既設
動力盤 P-K2-1

既設
電灯動力盤 LP-C1(内P-C1)

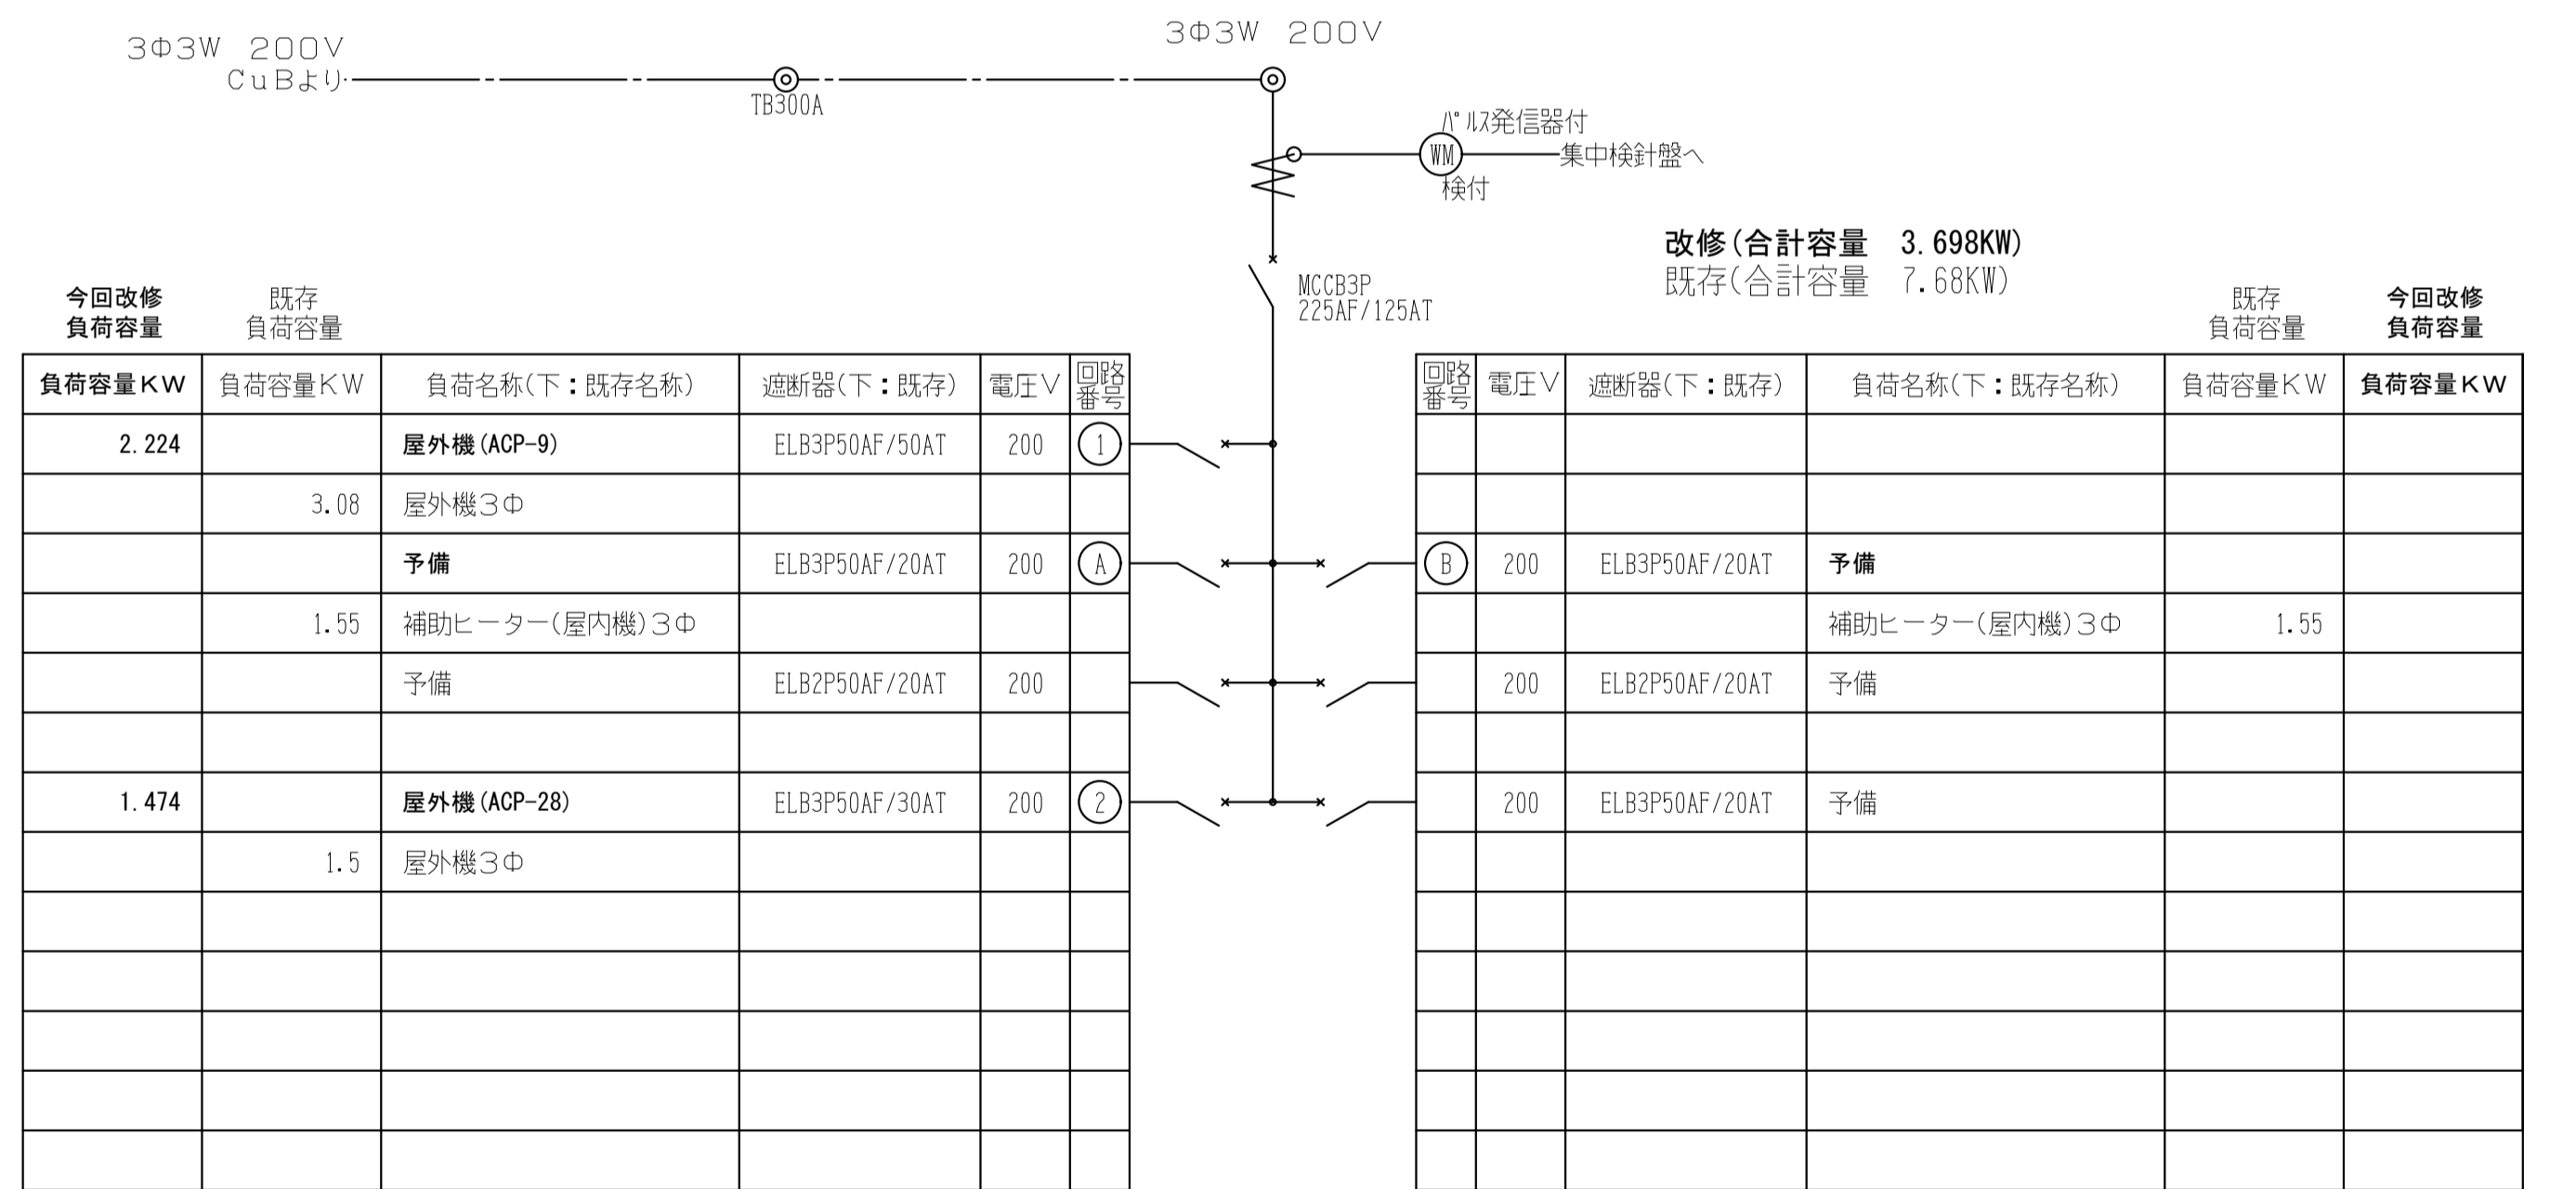
今回改修
・改修部、回路名称変更
・既存補助ヒーター回路配線の離線(A)

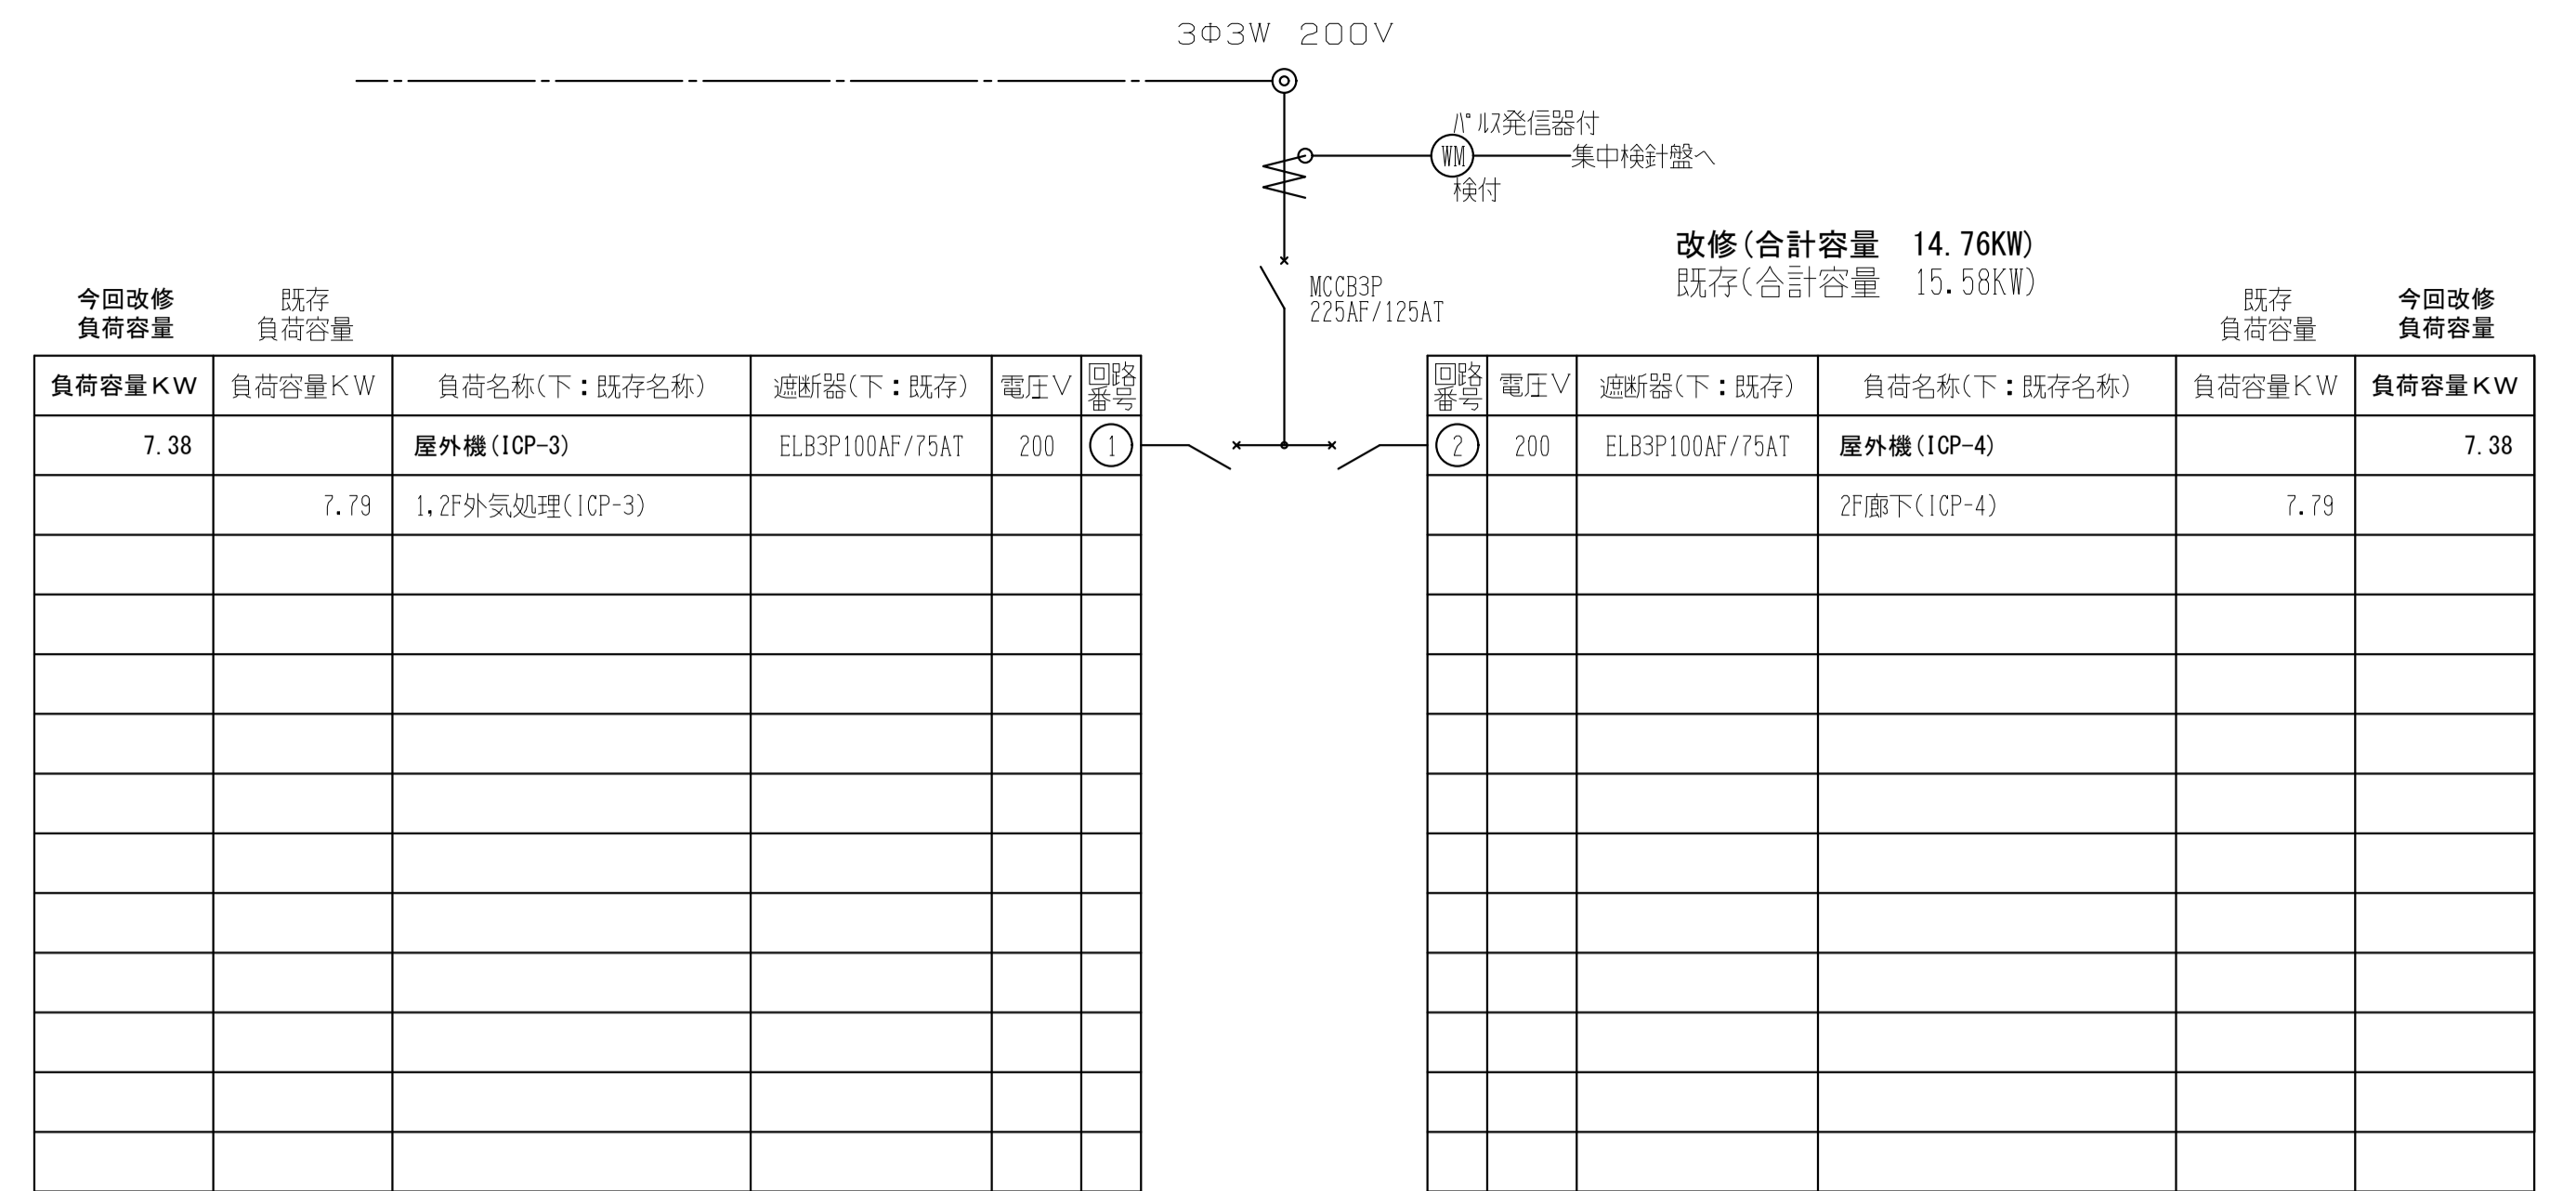
今回改修
・改修部、回路名称変更
・既存補助ヒーター回路配線の離線(A~B)

既設
電灯動力盤 LP-K2(内P-K2)

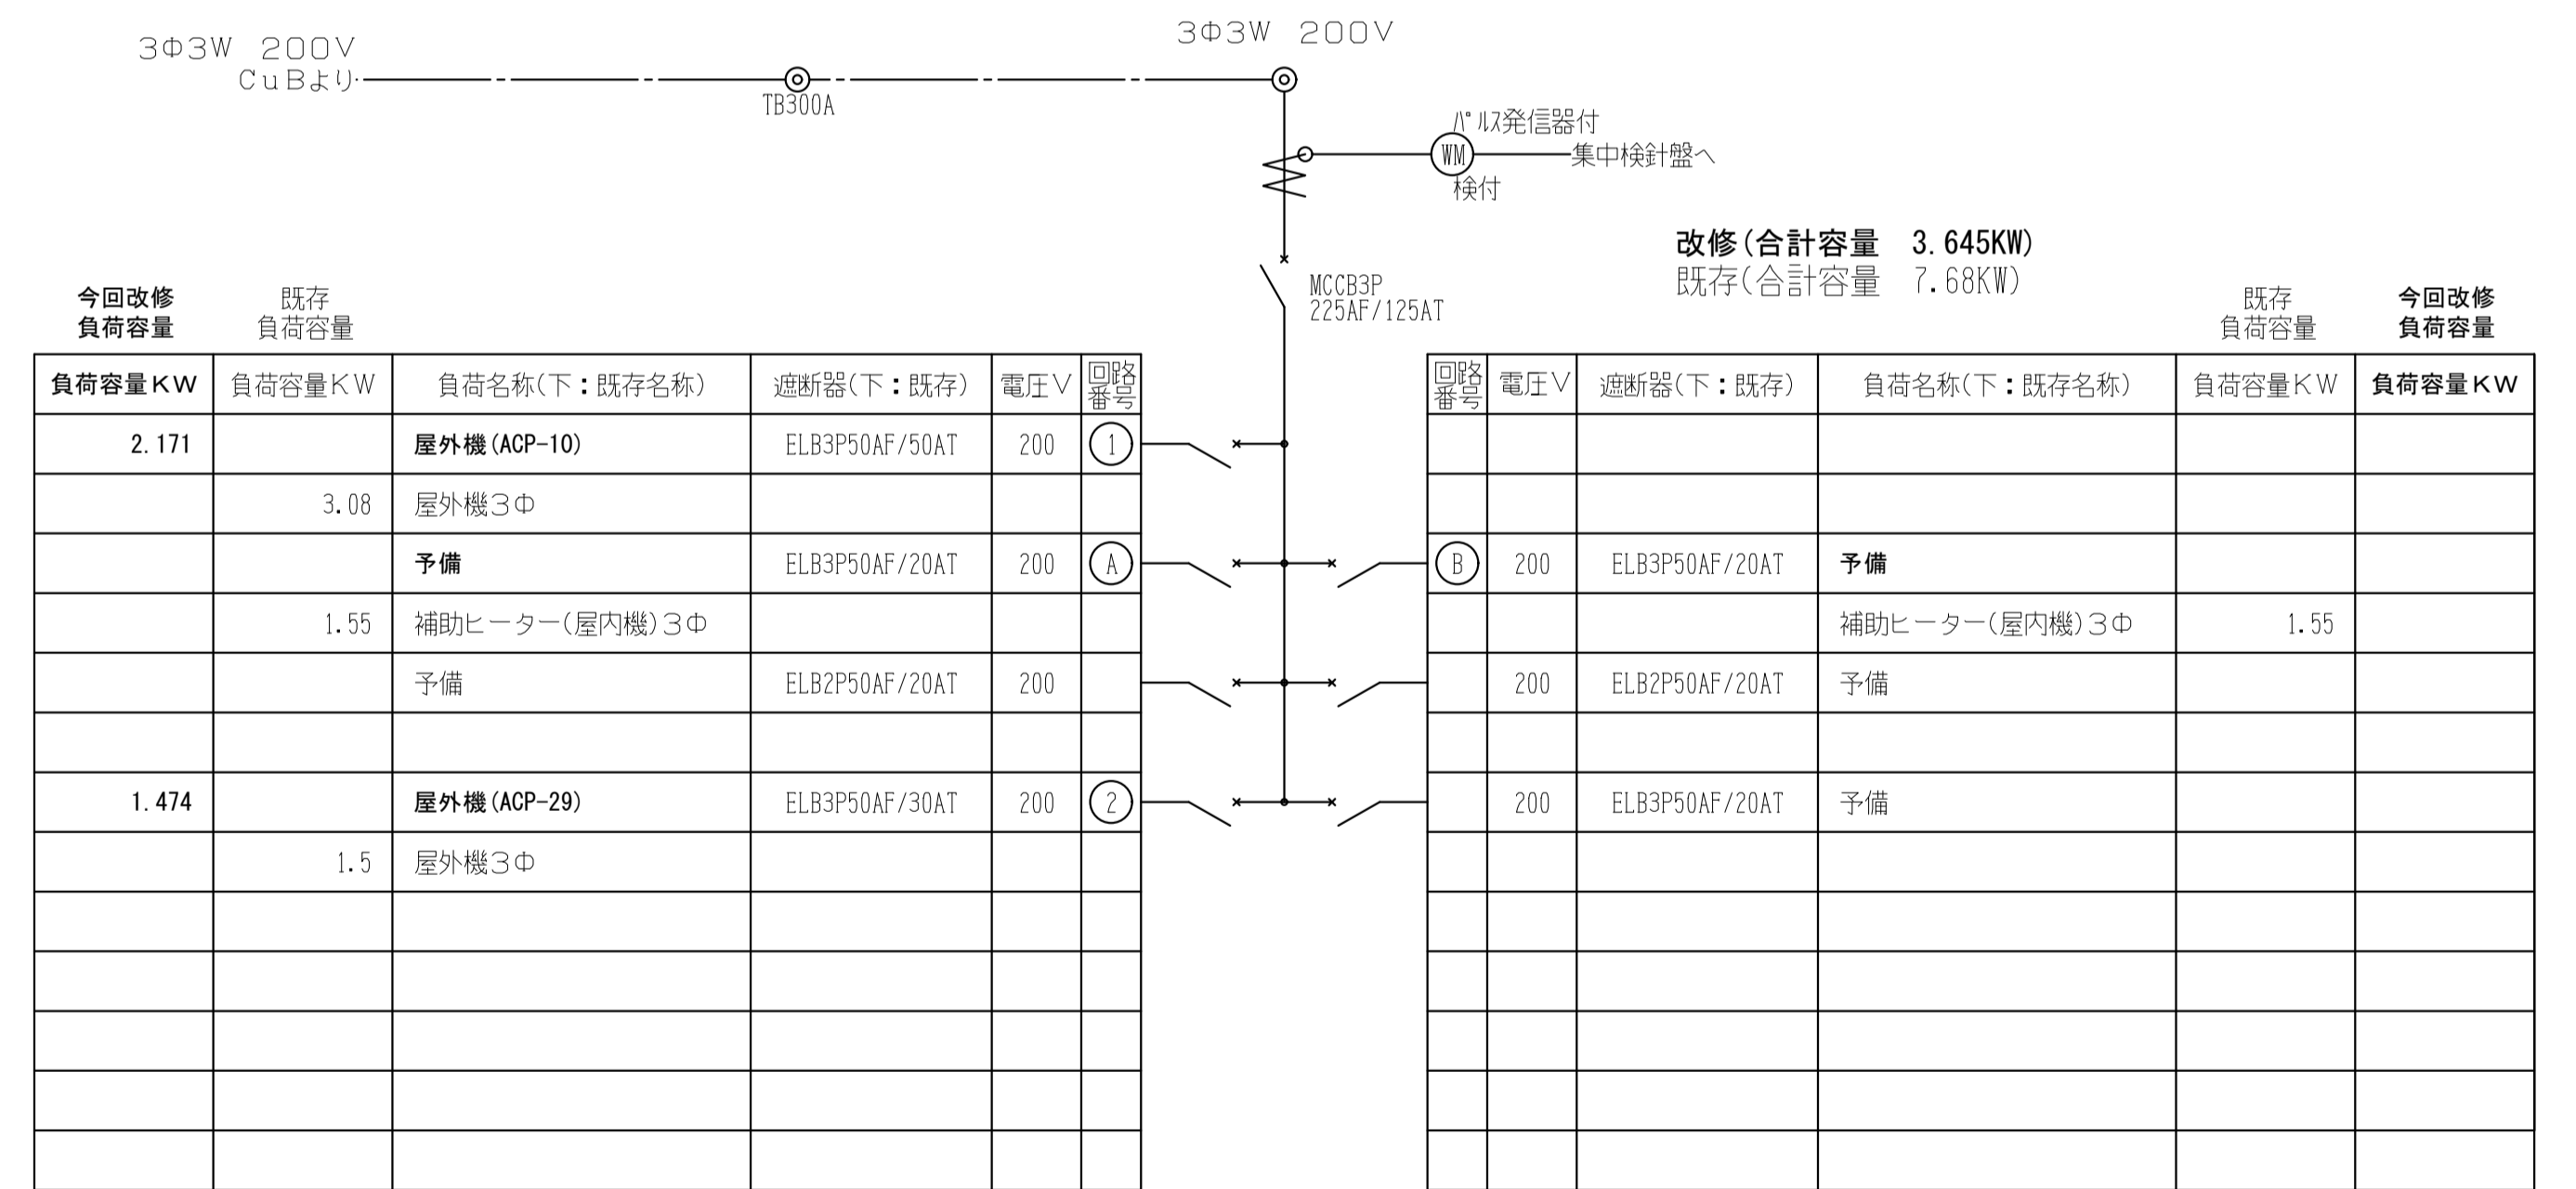
今回改修
・改修部、回路名称変更
・既存氷ユニット回路配線の離線(3~4)
・既存補助ヒーター回路配線の離線(A~B)
・①既存配線(CE140-4C)と新設(CE1220)の入替
・②既存配線(CE140-4C)と新設(CE1220)の入替
